NOTAT

Sag nr.: 21-0119
Sagsnavn: Krusågade 3-9 - Bæreevne af hovedskillevæg
Emne: Hovedskillevæg

Notat nr.: 01
Dato: 2021-06-29
Rev. dato:

Skitse nr. 1

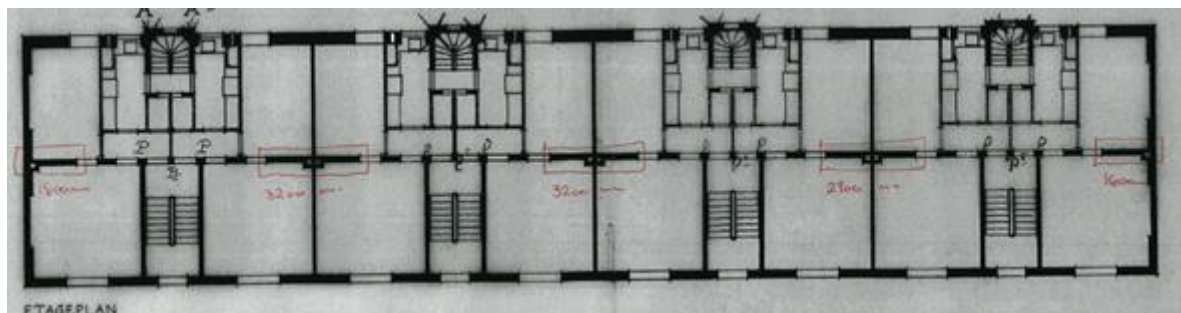
Vi har regnet hovedskillevæggen igennem for vandret- og lodretlast og er kommet til følgende resultat: Væggen på 5 sal er en bindingsværkvæg, her kan der laves huller alle steder dog ikke de steder hvor der er skråsøjler i bindingsværkvæggen, skal der etableres en muråbning over en skråsøjle kan skråsøjle flyttes over i et andet felt. Placering af skråsøjler er ikke registeret.

Der kan godt laves huller i etagerne 4 til 2 sal i de massive murstykker i lejlighederne, der kan laves 2 huller på 4 sal og 1 hul på 3 og på 2 sal.

Der kan ikke laves huller i væggen i de massive stykker på 1 sal og i stuen se skitse nr. 1.

Der er problemer med den lodrette bæreevne og derved den vandrette bæreevne i hovedskillevæggen på 1 sal og i stueetagen. Vi kan ikke eftervise at væggen efter nutidens normer til at bærer last fra bygningsdele over.
